Oggetto: **INFORMAZIONE DI SICUREZZA PER APPARECCHIATURE JUNO DRF.**

### Apparecchiature Juno DRF

#### Etichette di sicurezza supplementari poste alla base del tavolo porta paziente.

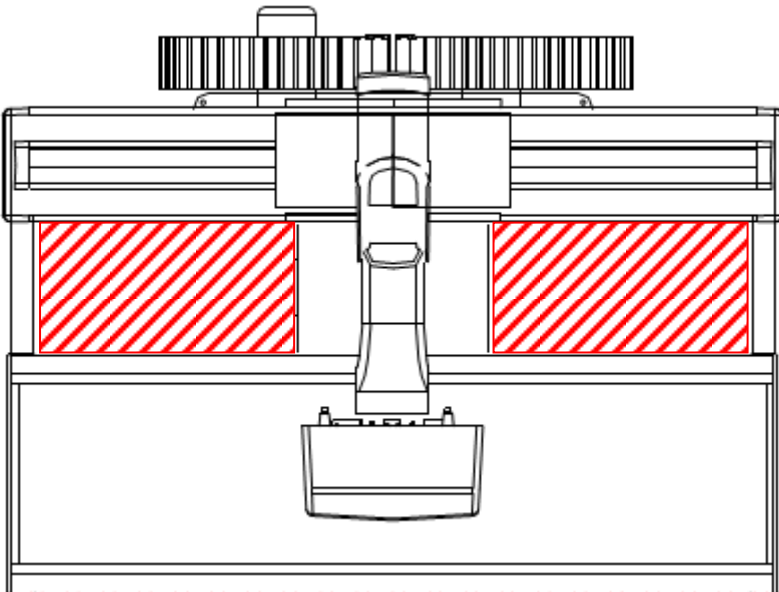
<b>RISCHI CONNESSI</b>	<p>La mancanza nel fornire adeguate direttive di utilizzo, che contengano una esplicita esclusione della zona vietata, può esporre l'operatore al rischio di schiacciamento.</p> <p>Tale rischio è presente solo se si verificano, allo stesso tempo, altre 3 (tre) condizioni:</p> <ol style="list-style-type: none"><li>1.) L'operatore supera una barriera fisica (il braccio di supporto al tavolo porta paziente alto circa 60 cm) per accedere ad un'area vietata, non intesa quale zona in cui è possibile operare.</li><li>2.) Il movimento è attivato inavvertitamente e con continuità e non è rilasciato (il movimento richiede un'attivazione continua).</li><li>3.) Nessuno degli arresti di emergenza è attivato tempestivamente.</li></ol>
<b>COME IDENTIFICARE I PRODOTTI INTERESSATI</b>	<p>Philips ha già identificato la Vs. apparecchiatura come coinvolta dalla presente azione correttiva.</p>

<b>AZIONI DA INTRAPRENDERE DA PARTE DEL CLIENTE/ OPERATORE</b>	<p>In attesa dell'implementazione dell'azione correttiva, l'apparecchiatura può essere utilizzata indicando agli operatori di attenersi alle informazioni che seguono.</p> <p>Queste informazioni devono essere distribuite a tutti coloro che operano sulle apparecchiature Juno DRF e a tutti coloro che necessitano di esserne a conoscenza, sia esso personale all'interno della Vs. struttura o personale esterno appartenente a strutture in cui sono state trasferite le apparecchiature interessate dalla presente azione correttiva.</p>

<p><b>AZIONI DA INTRAPRENDERE DA PARTE DEL CLIENTE/ OPERATORE (continua)</b></p>	<p>Nelle zone evidenziate nell'immagine che segue il rischio di schiacciamento è presente tra il sostegno del detettore e i bracci di supporto del tavolo porta paziente, nel caso in cui siano attivati i movimenti motorizzati.</p>  <p><b>E' vietato entrare o stazionare in queste aree quando il sistema è acceso.</b></p>
<p><b>AZIONI PIANIFICATE DA PHILIPS</b></p>	<p>Philips, a proprie spese, apporterà alcune modifiche alle direttive di utilizzo (inclusa l'etichettatura del dispositivo) che comprenderanno:</p> <ul style="list-style-type: none"><li>• Segnali supplementari di avvertimento conformi alla norma ISO 7010:2011 W019</li></ul>
